平成30年度土木工事共通仕様書新旧対照表

| 現行条文（平成29年度版） | | | | | 新条文（平成30年度版） | | | | | | | |

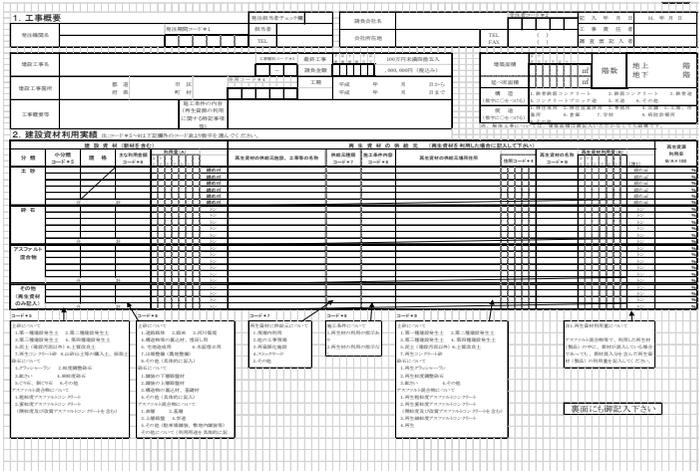
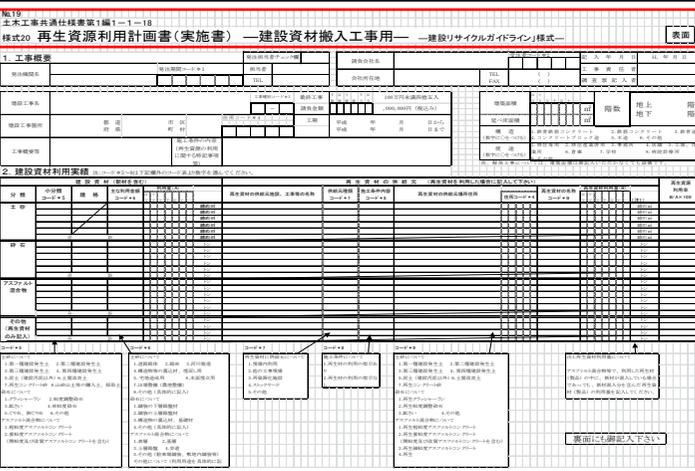
| 現行条文（平成29年度版） | | | | | 新条文（平成30年度版） | | | | | 改定理由 | | |
|---------------|---|---|---|----|--|----|---|---|---|------|--|-------------|
| 11 | 4 | 3 | 2 | 10 | グラウンド・コート舗装工において、使用する全天候型表層材の特性値については、以下の表によるものとする。 | 11 | 4 | 3 | 2 | 11 | グラウンド・コート舗装工において、使用する全天候型表層材の特性値については、以下の表によるものとする。 | 改定に伴う移動 |
